## 改善箇所説明図

### 基準不適合発生箇所

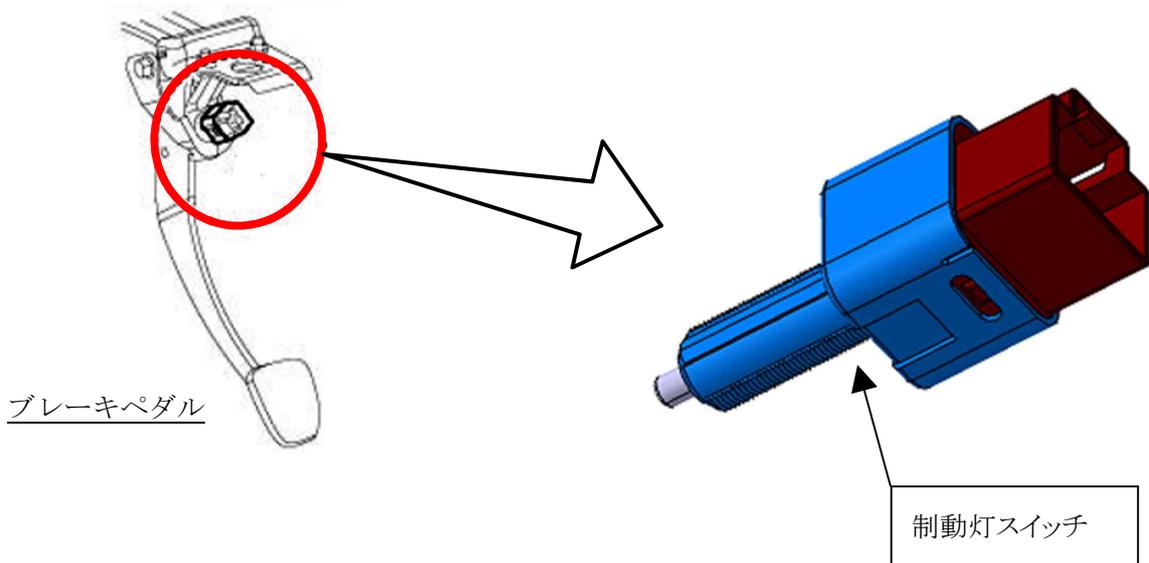
制動灯スイッチにおいて、接点方式が不適切なため、車内清掃用品や化粧品類などから揮発するシリコンガスの影響で接点部に絶縁被膜が生成され導通不良となることがある。そのため、制動灯が点灯しなくなり、横滑り防止装置の警告灯点灯やエンジン始動不良になるおそれがある。

全車両、制動灯スイッチを対策品に交換する。

ブレーキペダルの右側面に黄色ペイントを塗布する。
